**Verslag huishoudelijke elektrische installatie op laagspanning en zeer lage spanning****Algemeen:**

Referentie: 012-20260911-02	Datum controle: 11/09/2026
Keurder: 012

Eigenaar: Callebaut	EAN-code: 541448860011739443
Adres installatie: Wervehof 7B, bus 5 2110 - Wijnegem	Nummer teller(s): 1SAG1100546892
Distributienetbeheerder installatie: Fluvius	
Datum uitvoering installatie: ☐ Vóór 01/10/1981 ☒ Tussen 01/10/1981 en 01/06/2020 ☐ Vanaf 01/06/2020	
Type: ☒ Wooneenheid ☐ Niet-huishoudelijk ☐ PV ☐ Batterij ☐ Laadpaal

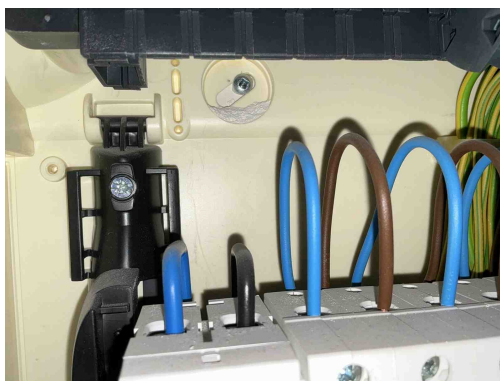
B17 - De voedingsspanning is niet op elk bord vermeld (Boek 1: 3.1.3.3).

Opmerking: Oa bord 1

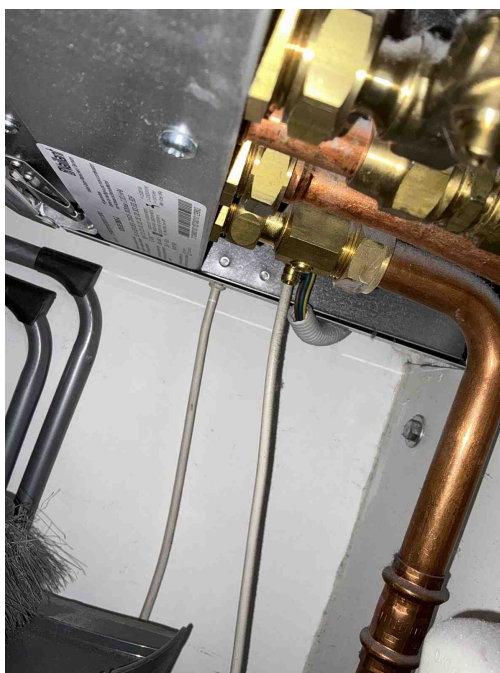
T21 - Het elektrisch materieel is niet geplaatst volgens de voorschriften van de fabrikant/ regels van goed vakmanschap . (Boek 1: 1.4.1.3)

Opmerking: Oa ophang vijzen niet afgedekt bord 1

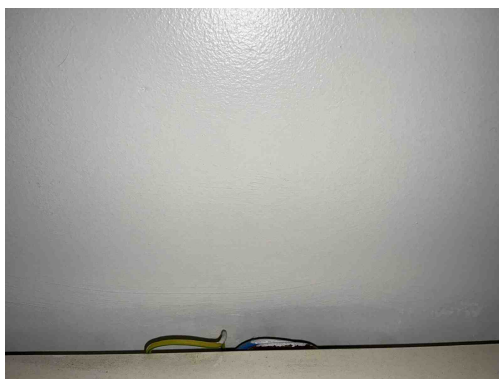
C21 - Het gebruik van geleiders van het type VOB, zonder bijkomende afscherming is niet toegestaan (Boek 1: 5.2.9.6).

Opmerking: Oa berging ,badkamer

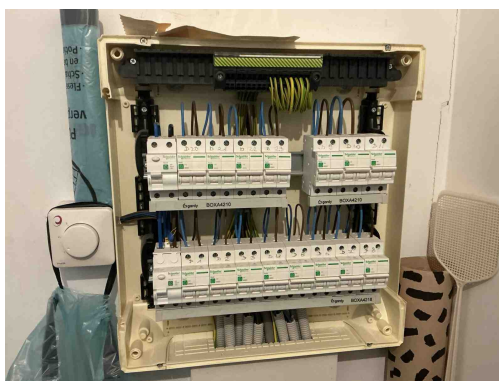
C21 - Het gebruik van geleiders van het type VOB, zonder bijkomende afscherming is niet toegestaan (Boek 1: 5.2.9.6).
Opmerking: Oa berging ,badkamer
